改善箇所説明図 ②

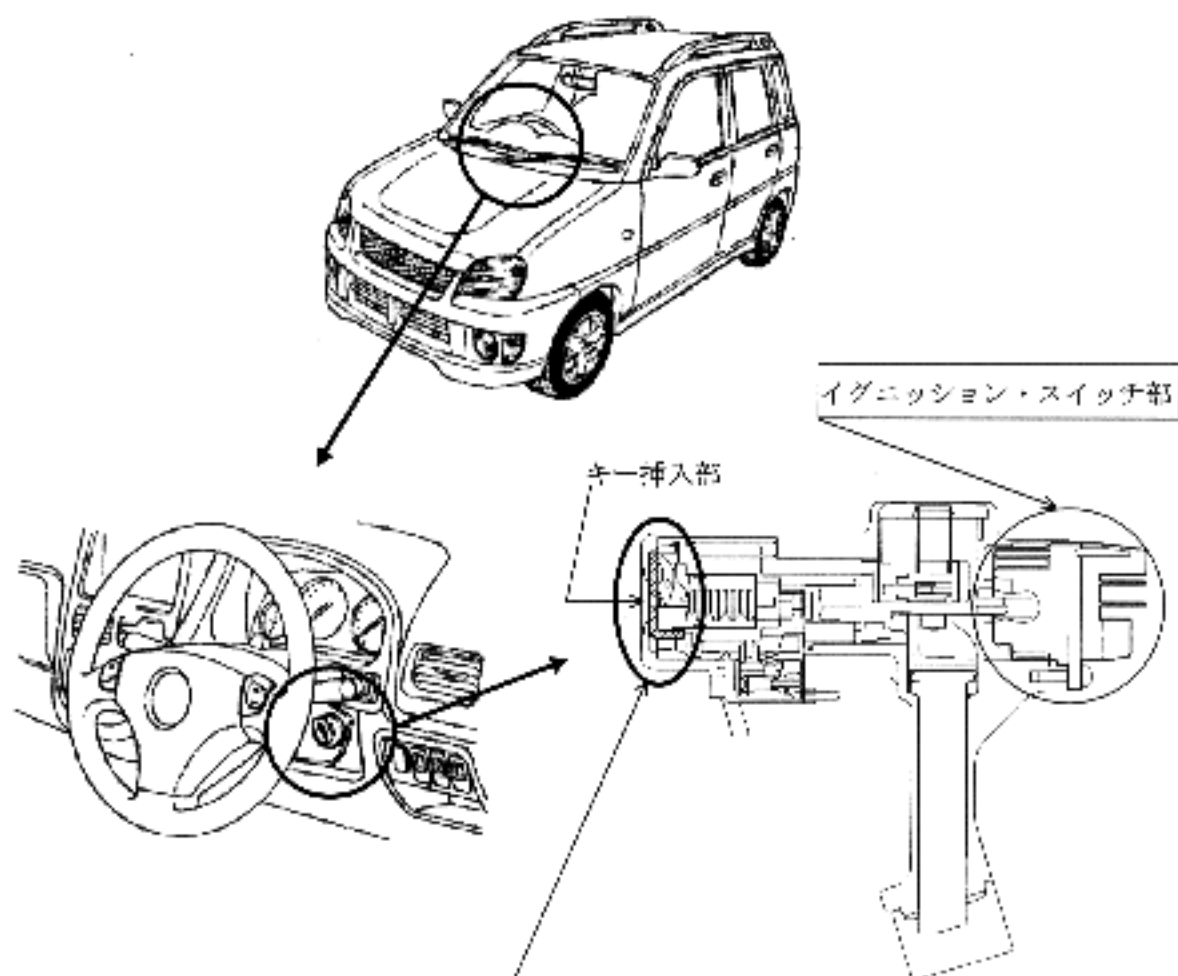
基準不適合発生箇所

クラッチ・ペダルを踏まずに原動機の始動ができる機構の手動変速機付車において、始動装置内部の構成部品に加工不良のものがあるため、原動機始動後のキーの戻りが悪くなるものがあり、そのままの状態で使用を続けるとヒューズが切れ、最悪の場合、原動機が停止し、再始動できなくなるおそれがある。

改善内容

全車両、当該装置のキー挿入部に潤滑剤を塗布すると共に、イグニッション・スイッチ部を良品と交換する。

ステアリング・シャフトの下部に、白ペイントを塗布する。
